(11) N° de publication :
MA 39577 A1

(54) Titre : **Distillateur solaire d'eau salée à effet de serre à hautes performances**

**RAPPORT DE RECHERCHE
AVEC OPINION SUR LA BREVETABILITE**
(Conformément aux articles 43 et 43.2 de la loi 17-97 relative à la
protection de la propriété industrielle telle que modifiée et
complétée par la loi 23-13)

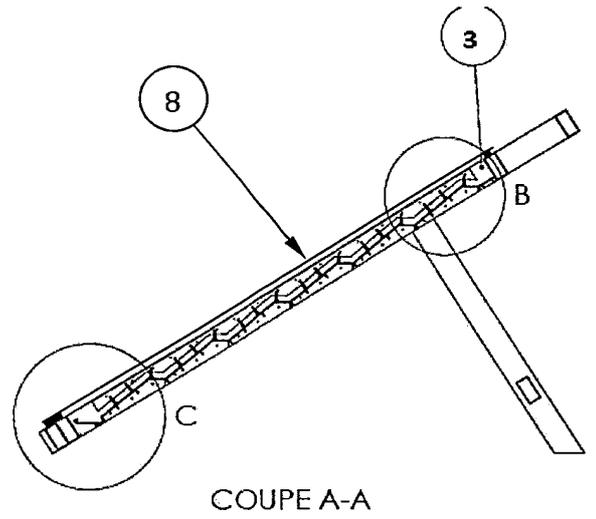
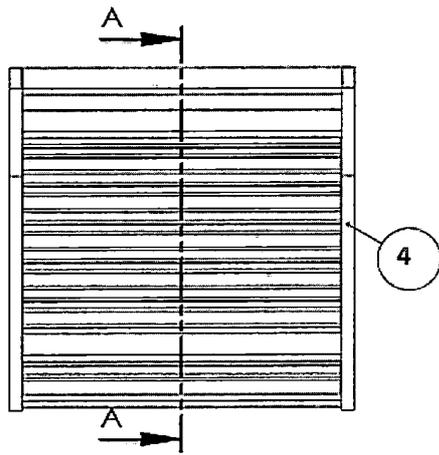
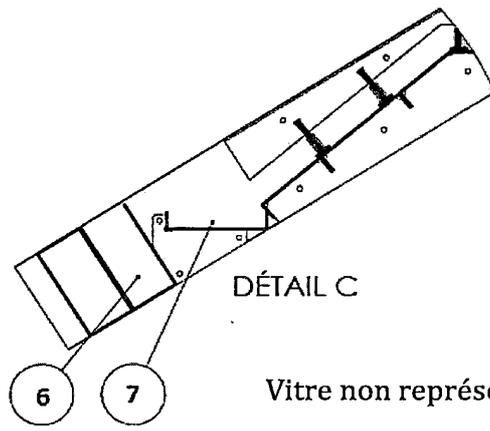
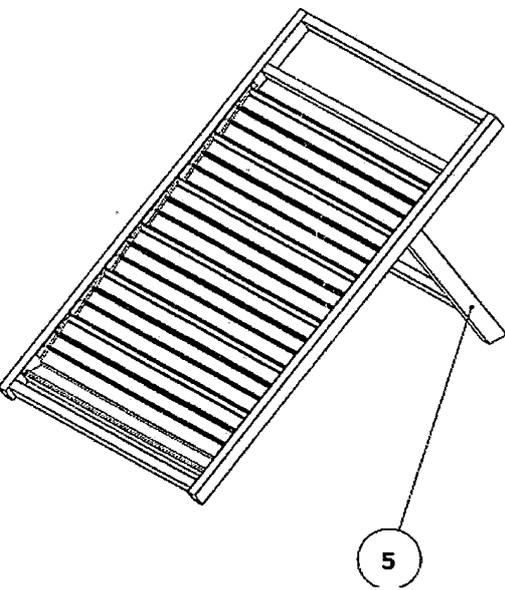
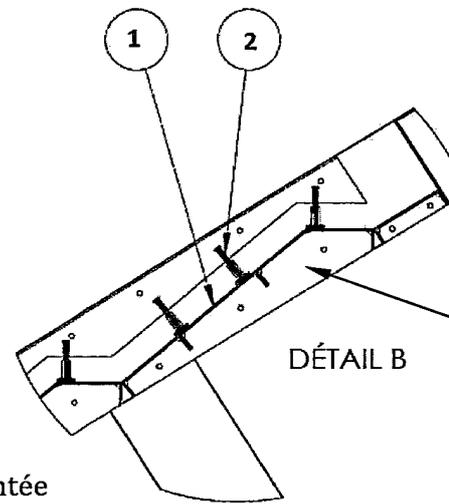
b) Les figures telles que représentées ne permettent pas à l'homme du métier d'exécuter l'invention.
